KOMPLETTERING

Bemötande av begäran om kompletterande uppgifter gällande ansökan om ändring av nätkoncession för linje med anläggningsnummer 8000CM och 8000CR avseende tre delsträckor från Odensala till Hagby stationer med ärendenummer 2023-104008

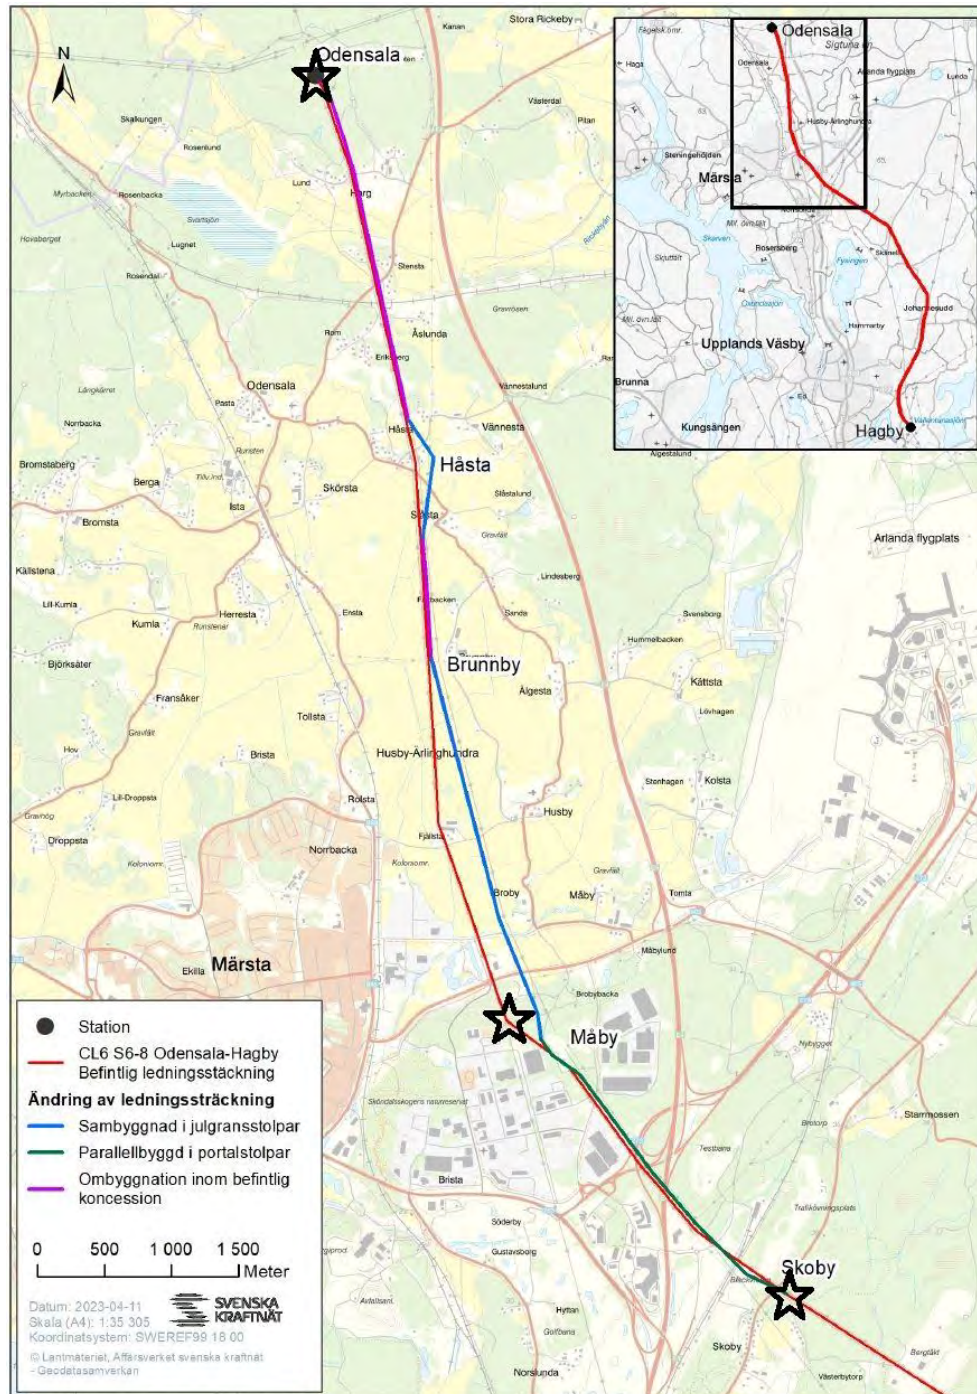
- > *Ei kommer att öppna ett ärende om återställningsåtgärder då delar av ledningen kommer att rivas. Vi behöver ha in en raseringskarta som visar de sträckor som ska raseras av 8000CM och 8000CR (hela nätkoncessionerna behöver inte vara med utan endast de sträckor som ska rivas). Antingen en gemensam karta där det framgår vilken sträcka som tillhör vilken nätkoncession eller en karta per koncession. Ärendet om återställningsåtgärder kommer att handläggas parallellt med ändringsansökan och beslut kommer efter att beslut tagits i ändringsärendet. Utgångspunkten är att alla anläggningsdelar tas bort, om det inte finns särskilda skäl till annan bedömning på enskilda platser.*

Hela sträckan som ska rivas tillhör anläggningsnummer 8000CR. Hela sträckan från Odensala station och ner till Skoby kommer att rivas men endast delar av sträckan omfattas av ändringsansökan.

Från Odensala station och ned till en stolpe där CL6 S6-8 avviker från befintlig 220 kV-ledning KL42 S4-7 är CL6 S6-8 idag sambyggd med KL42 S4-7, se figur 1. Sambyggnad menas att faslinorna hänger på samma stolpar. I samband med koncessionsansökan för ny 400 kV-ledning mellan Odensala och Överby med dnr. Ei 2023-100830 har Svenska kraftnät även ansökt om återkallelse för KL42 S4-7. Nyansökan handläggs i nuläget och även återkallelsen för KL42 S4-7 ska hanteras av Ei. Inom återkallelsen för KL42 S4-7 kommer återställningsåtgärder att beslutas och vidtas. För sträckan Odensala station och fram till stolpen där CL6 S6-8 avviker från sambyggnad med KL42 S4-7 vid Måby bör återställningsåtgärder samordnas hos Ei med ärende Ei 2023-100830. Rivning av ledningen CL6 S6-8 kommer längs den sträckan innebära att faslinor plockas ned.

Vad gäller sträckan från Måby och fram till Skoby i röd linje, se figur 1, kan återställningsåtgärder beslutas i detta ärende men med helhetsperspektivet och framtida nyttjande i beaktning. Längs med den röda linjen mellan Måby och Skoby i figuren planeras en ny 400 kV-ledning att anläggas (ärende Ei 2023-100830) och även efter att ändringen på CL6 S6-8 är genomförd kommer sträckan att bestå av ledningsgata. Återställningsåtgärder bör därför göras i rimlig omfattning och med framtida nyttjande i åtanke. Aktuell ledning är byggd på 80-talet och består troligen av kreosotimpregnerade fundament som grävts ned. Hantering av kreosotimpregnerade fundament samt eventuell sanering av förorenad mark hanteras i 12:6-samråd med Länsstyrelsen i Stockholms län samt i dialog med berörd kommun vad gäller efterbehandlingsåtgärder. Det kan även vara fråga om fundament och stag i betong, som då föreslås lämnas kvar. Dessa anläggningsdelar kommer då bilas ner till ett djup om cirka 0,8 meter under markytan varefter marken återställs.
